Rif.: VALUTAZIONE IMPATTO AMBIENTALE relativamente al progetto di un impianto Agrivoltaico nel Comune di Stornara (FG) avente codice ID_7374_VIP_FER

Oggetto: Riscontro al Parere di DINIEGO pubblicato dal MiTE in data 24/11/2022.

Oggetto [ID_VIP: 7374] STORNARA (FG) – Progetto agrivoltaico Stornara 1 della potenza complessiva di 48,278 MWp, incluso opere ed infrastrutture strettamente necessarie da realizzare nel comune di Stornara (FG) in località "Contessa", nonché opere di connessione da realizzare nel comune di Stornara in località "Posta di Torre".
Procedura riferita alla VIA, ai sensi dell'art. 23 del D. Lgs. 152/2006 (PNIEC).
Proponente: ENEL Stornara 1 S.r.l. (poi E-Stornara 1 S.r.l.).
Parere tecnico istruttorio della Soprintendenza per il Piano nazionale di ripresa e resilienza.

Fig.2 - Tavola delle aree non idonee ricadenti nel buffer di 3 km (valore RAVA)
 Immagine tratta dall'elaborato R_06_STO redatto dal Proponente (p. 68)

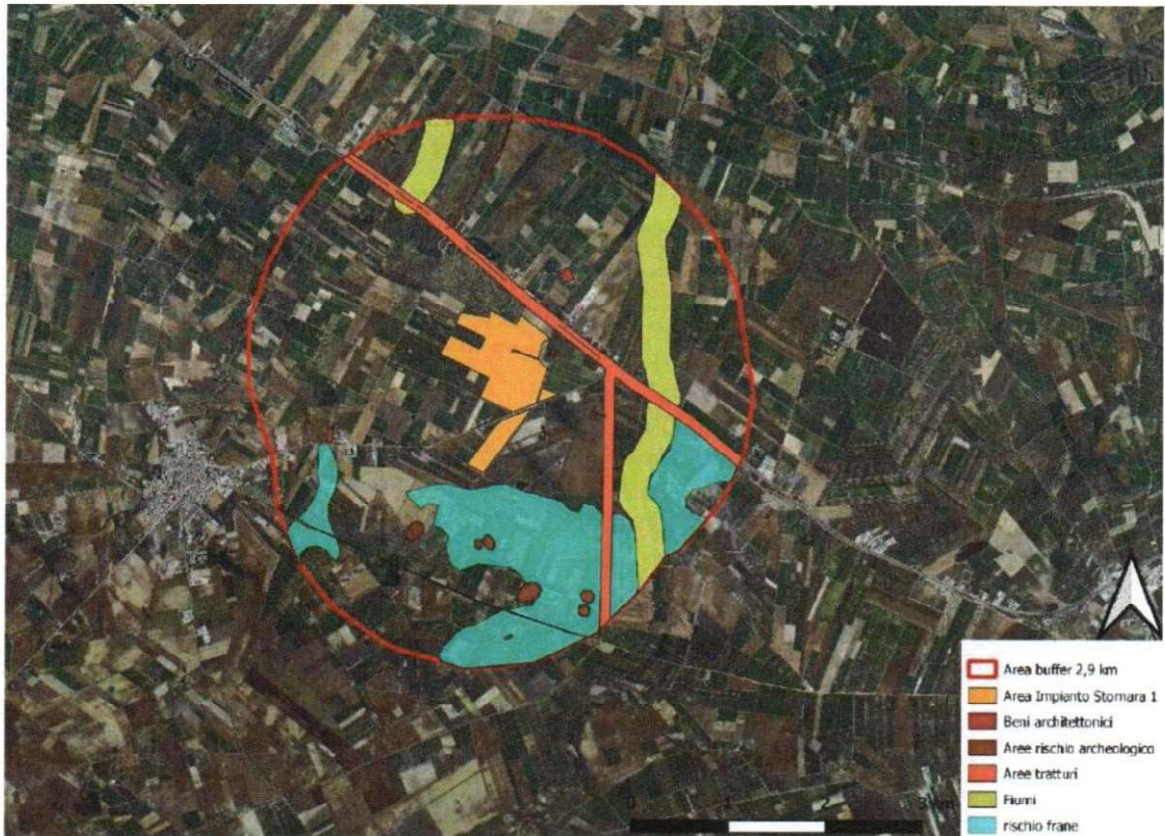
9. viste le valutazioni compiute dal Proponente in riferimento alle aree non idonee alla localizzazione dell'impianto di cui trattasi, si chiede di voler compiere la medesima **valutazione degli impatti del progetto rispetto ai cavidotti e alle opere annesse all'impianto** (sottostazione e area stazione TERNA) includendo quindi in tutte le cartografie già predisposte i relativi tracciati e ingombri delle opere annesse;

Elaborato predisposto dal Proponente - 2_01_PPTR-Interferenze

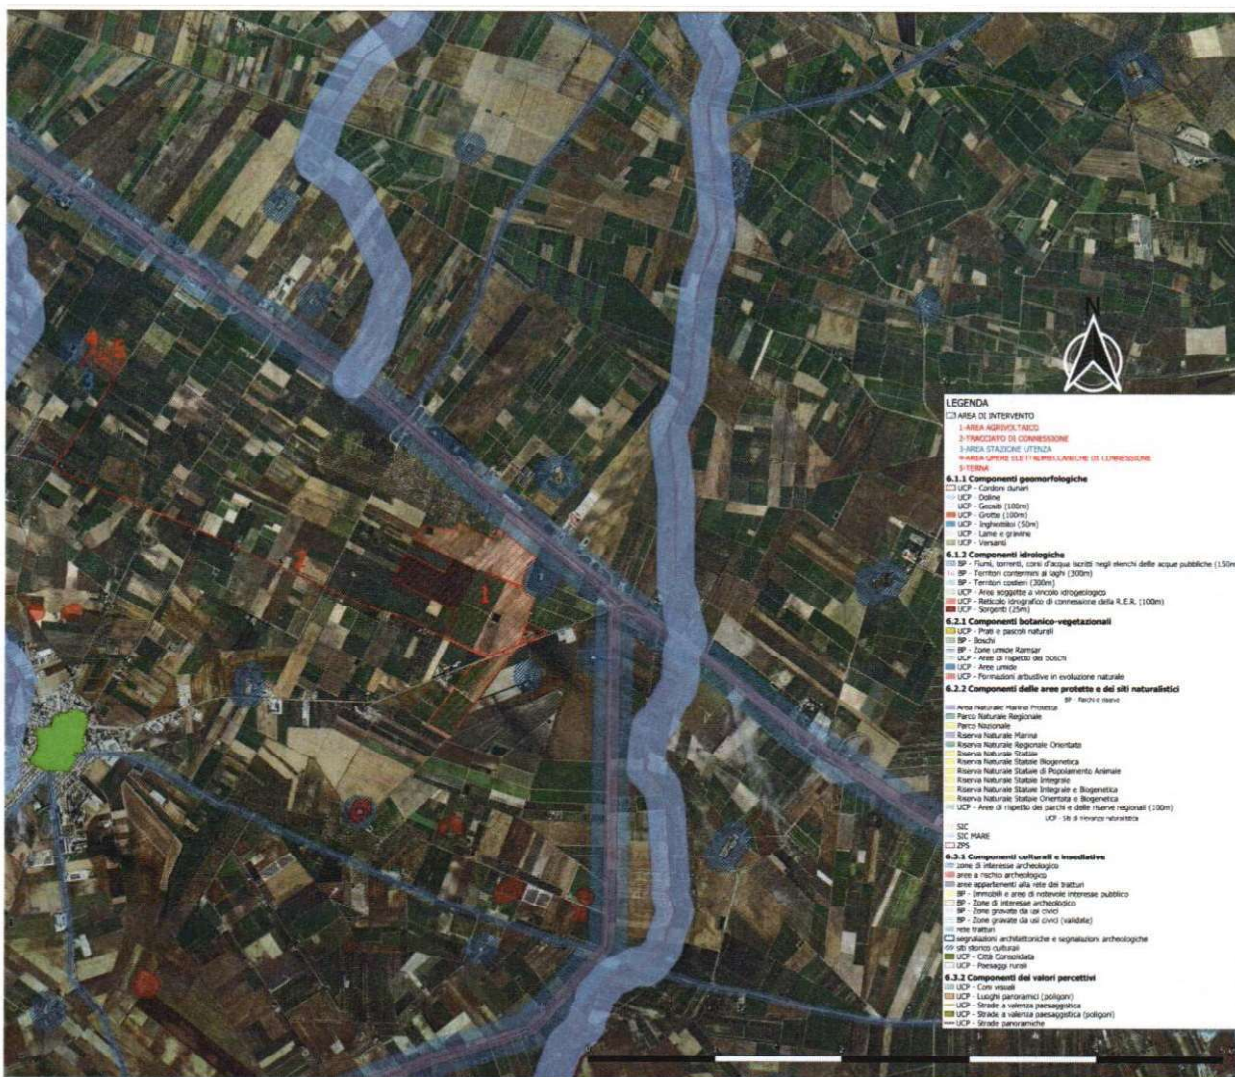
11. preso atto della **disamina compiuta dal Proponente rispetto al PPTR**, considerato che nel buffer dell'impianto di cui trattasi sono presenti masserie (Masseria Contessa Mannelli, Posticcioia, Cannone, Gianlorenzo, Schiavulli, la Contessa etc.) e tratturi (cfr. p. 89 e 90 del SIA) si chiede di voler esplicitare sia descrittivamente che graficamente gli accorgimenti progettuali necessari finalizzati alla tutela delle predette emergenze;

Immagine elaborata dalla Soprintendenza Speciale per il PNRR tramite GIS in cui si evince la presenza dell'impianto in valutazione e degli ulteriori impianti FER autorizzati/in corso di valutazione. In evidenza, nel cerchio rosso, l'impianto oggetto della presente valutazione.

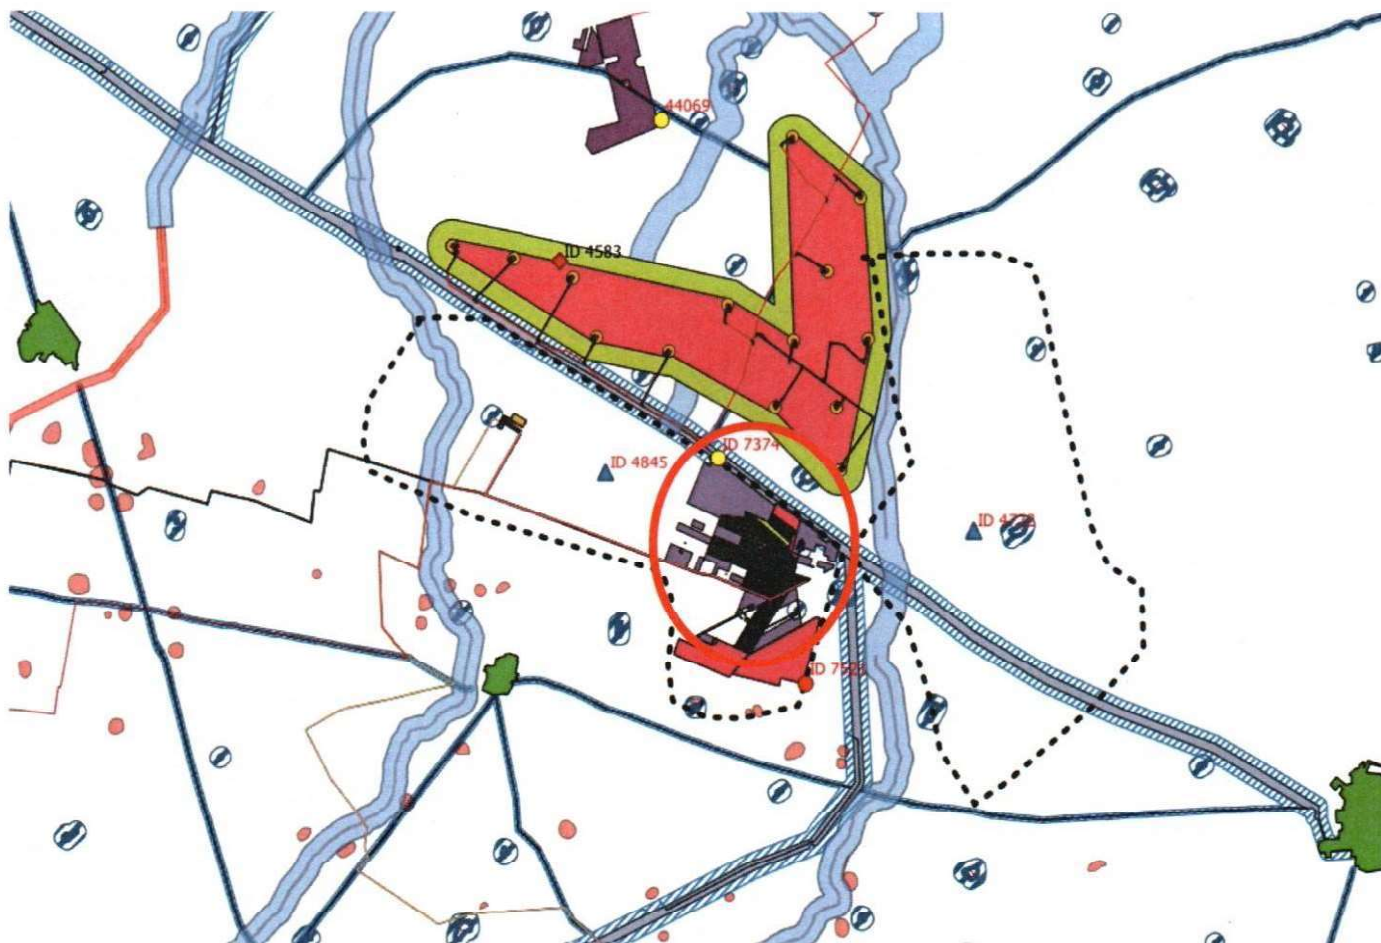
CONSIDERATO che il progetto oggetto della presente valutazione, sebbene di tipo agrofotovoltaico e quindi diverso da quello oggetto della succitata delibera della Presidenza del Consiglio dei Ministri, è immediatamente prossimo a quello già valutato negativamente dalla Presidenza e che le motivazioni ostative alla realizzazione dell'impianto riportate nel Decreto del 12/10/2022, sono riferibili comunque all'impianto di cui trattasi.

Immagine elaborata dalla Soprintendenza Speciale per il PNRR tramite GIS – In arancione i Buffer di 1 Km dai beni tutelati ai sensi del D.L. 50/2022. In evidenza, nel cerchio rosso, l’impianto oggetto della presente valutazione.

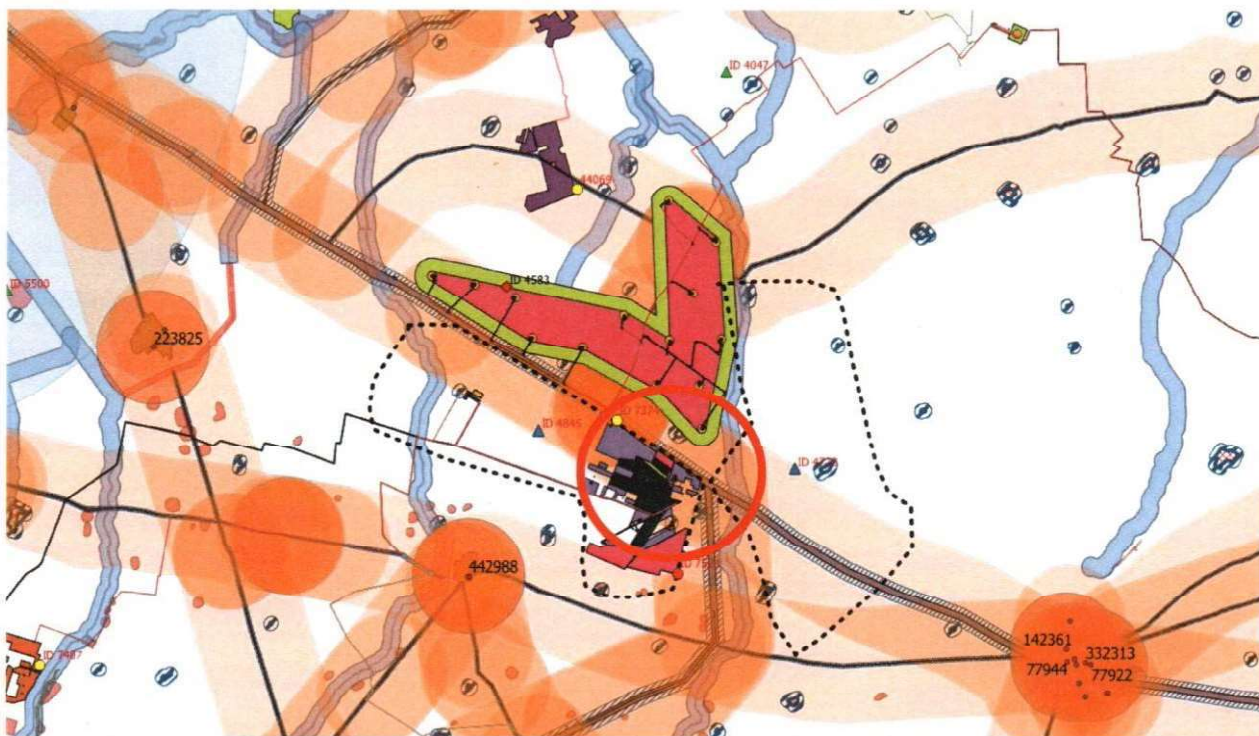
CONSIDERATO che, come esplicitato dalla Soprintendenza competente, gran parte dell’impianto di progetto ricade nella fascia di rispetto di un chilometro dalla rete tratturale tutelata e che tale area non è ricompresa tra quelle considerate idonee ai sensi dell’art. 20 del D.Lgs. 199/2021. Inoltre, l’impianto in esame ricade nei 500 metri dalle aree classificate *D3 Insempiamenti produttivi agricoli* e che tali aree non possono essere considerate a “... destinazione industriale, artigianale e commerciale ...” per come indicate all’art. 20 c. 8 lett. c-ter) del citato D.Lgs. 199/2021.

2) IL BUFFER DEL TRATTURO REGIO E' COMPETENZA REGIONALE E NON MINISTERIALE, NON ESISTE UN BUFFER DI 1 KM, IL BUFFER E' QUELLO RIPORTATO DAL P.P.T.R. REGIONALE CHE ABBIAMO RISPETTATO DA QUI, SI RIPROPONE LA NOSTRA DICHIARAZIONE COME: AREA-IDONEA-F.E.R.
